# Service News

## Alfa 159

### POMPA SERVOSTERZO

Rumorosità- Soluzione Assistenziale

Fig. 1

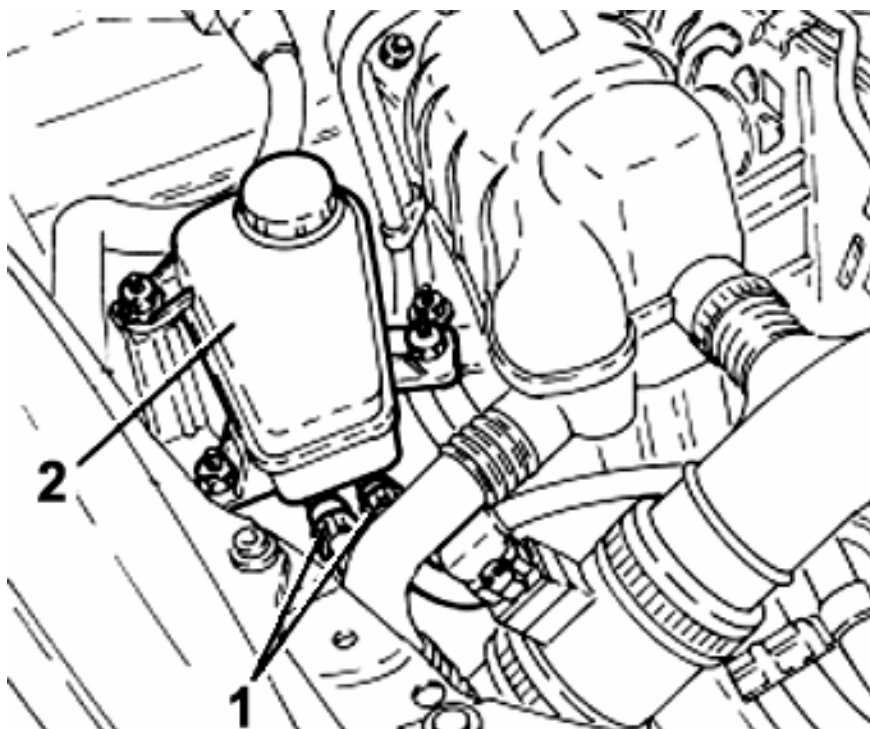
- Posizionare la vettura su ponte sollevatore.
- Mediante una idonea siringa svuotare il serbatoio olio idroguida.
- Allentare le fascette e staccare le tubazioni (1 - Fig. 1) dal serbatoio (2).

**Fig. 2**

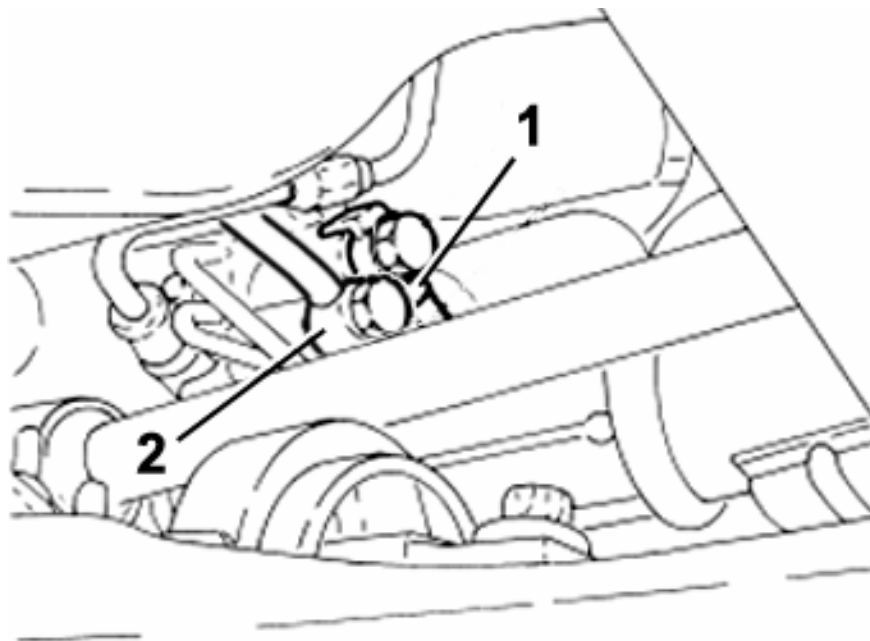
- Sollevare la vettura, rimuovere la protezione/riparo sottomotore, facendo riferimento alla Op. 7055B54;
- Scollegare le tubazioni di alta pressione (1 - Fig. 2) e bassa pressione (2) dalla scatola servosterzo;

- Avvitare il bocchettone di fissaggio della tubazione di alta pressione (1 - Fig. 2) alla scatola servosterzo e serrare alla coppia di  $3.6 \div 4.4$  daNm;

- Avvitare il bocchettone di fissaggio della tubazione di bassa pressione (2 - Fig. 2) alla scatola servosterzo;
- Provvedere a ricollegare al serbatoio le tubazioni precedentemente staccate e serrare le fascette di fissaggio;
